Ministero dell'Ambiente e della Tutela del Territorio e del Mare - Direzione Generale Valutazioni Ambientali

Oggetto: **Impianto Pilota Geotermico denominato Castel Giorgio così come definito dall'art.9 del D. Lgs. n. 28 del 03/03/2011, da realizzarsi in Provincia di Terni, nel Comune di Castel Giorgio (TR)/ Osservazioni su II° ripubblicazione in scadenza 08.07.2014.**

**AI SENSI DELL'ART.24 (CONSULTAZIONE) DEL D.LGS. 152/2006 E SS. MM. E II.
ALL' IMPIANTO PILOTA GEOTERMICO DENOMINATO CASTEL GIORGIO
COSÌ COME DEFINITO DALL'ART. 9 DEL D.LGS. N. 28 DEL 3 MARZO 2011
COMUNE DI CASTEL GIORGIO (TR)
A SEGUITO DI RIPUBBLICAZIONE DOCUMENTAZIONE INTEGRATIVA
AVVENUTA IN DATA 09.05.2014
CON TERMINE PRESENTAZIONE OSSERVAZIONI DEL PUBBLICO
DELL' 08.07.2014**

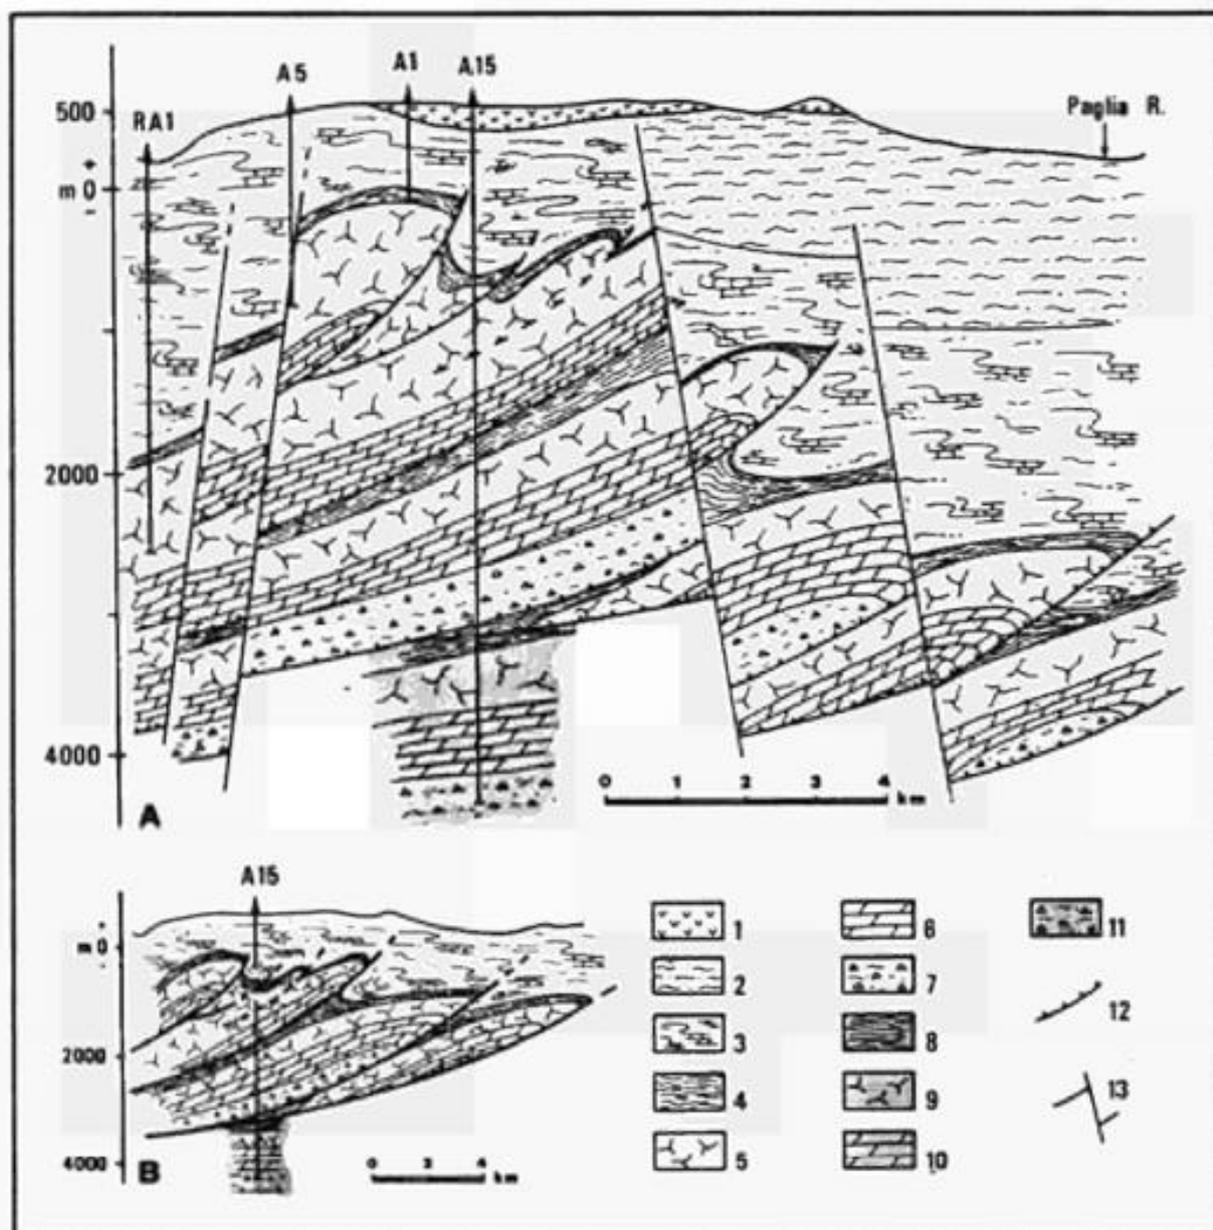
A pag. 65 si cita "...La sovrapposizione tettonica di queste unità carbonatiche costituisce un unico serbatoio geotermico di grande spessore (oltre 3700 m), caratterizzato da un gradiente geotermico molto basso (< 0,3 °C/10 m) con temperatura variabile da 140°C a 210°C indicativo di una circolazione convettiva dei fluidi (Buonasorte et al. 1991)..."

La stessa figura citata da Buonasorte et al. 1989 (allegata) , evidenzia la presenza di orizzonti scistosi a bassa permeabilità inframezzate alle serie carbonatiche, confermando le criticità sulla permeabilità del serbatoio e la continuità idraulica tra area di prelievo ed area di re-immissione.
